Objet : Avis de l'autorité environnementale sur le projet d'installation de 11 fermes
photovoltaïque au CHI de l'Oise à Fitz-James (60) - N° d'enregistrement
Garance 2021_5776

**Avis délibéré de la mission régionale
d'autorité environnementale
Hauts-de-France
sur le projet d'installation
de panneaux solaires photovoltaïques
de la société « Réservoir Sun »
dans le centre hospitalier isarien à Fitz-James (60)**

Réponse à l'avis de l'autorité environnementale

Installation d'une centrale photovoltaïque sur une parcelle du Centre
Hospitalier Isarien
Lieu-dit Marais de Warty à Fitz-James

Un schéma technique est bien présent en p63 de l'étude d'impact (figure 39). Vous pouvez trouver le plan d'implantation ci-dessous à nouveau :

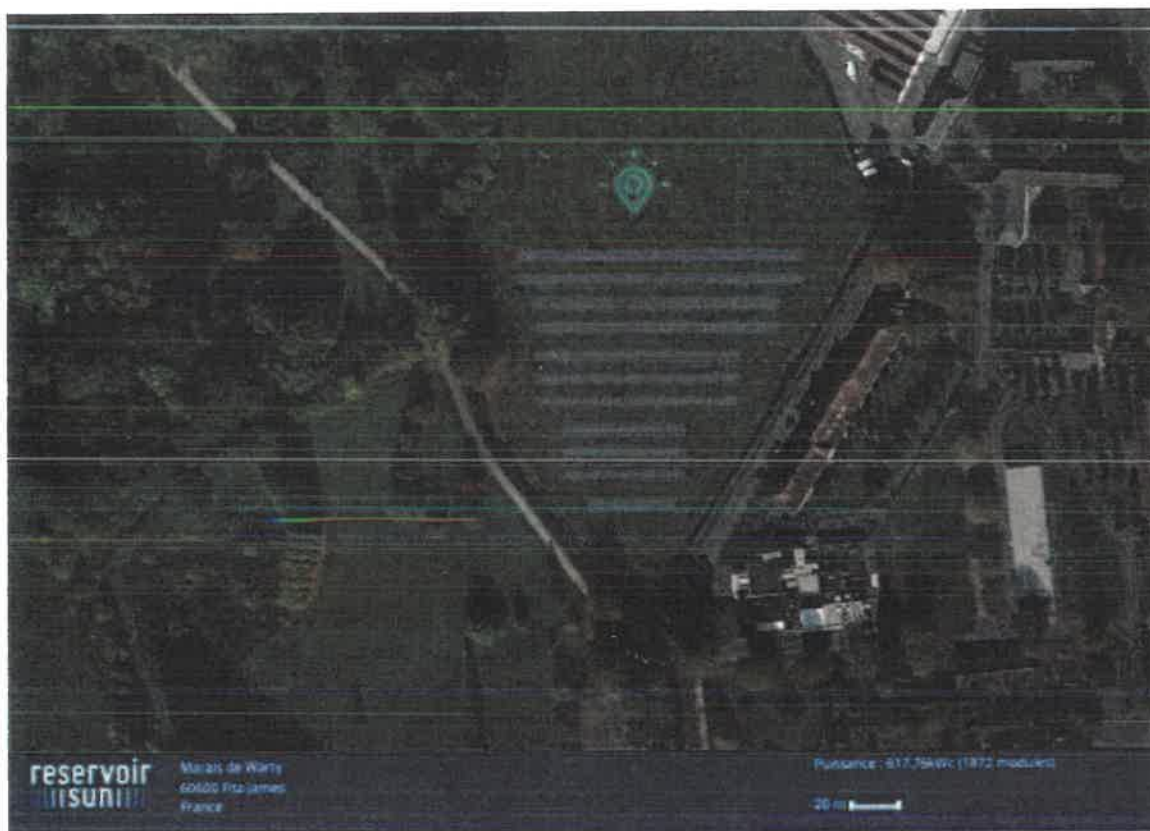
Les installations comprennent 1 872 modules photovoltaïques d'une puissance de 320 W chacun (étude d'impact page 17²). Les modules seront implantés sur des châssis fixés dans le sol par des pieux battus, dont la profondeur ira jusqu'à 1,9 mètre. Il est indiqué que les châssis seront espacés de 5,2 mètres les uns des autres, avec une hauteur libre avec le sol entre 0,8 mètre et 1,5 mètre et inclinés entre 25 et 35°. Il est indiqué aussi que les châssis seront posés sur des longrines. Il conviendrait de préciser la solution technique retenue, avec un schéma.

Gestion de travaux en milieu ERP et occupé

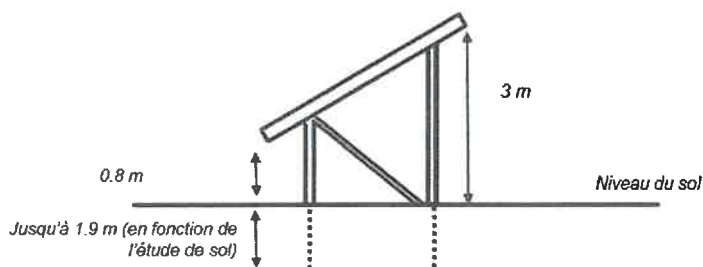
L'étude d'impact indique page 52 que les nuisances du projet sont moyennes et qu'un aménagement des horaires du chantier sera adapté pour gêner le moins possible. Le calendrier des travaux et les horaires des travaux ne sont toutefois pas détaillés et sont à compléter.

L'autorité environnementale recommande de préciser le calendrier des travaux et les horaires retenus pour limiter les nuisances sur le centre hospitalier isarien.

Cependant vous pouvez trouver ci-dessous les grandes étapes du chantier et une explication sur des nuisances relatives des différentes étapes :

Il s'agit de l'étape avec le plus d'impact car l'opération consiste à installer des pieux battus à une certaine profondeur. Cela peut engendrer une certaine gêne quoique maîtrisée. Cette partie du chantier sera planifiée en bonne intelligence avec l'hôpital pour qu'elles prennent place à une période de l'année et de la journée pour limiter l'impact sur l'hôpital et ses habitants.
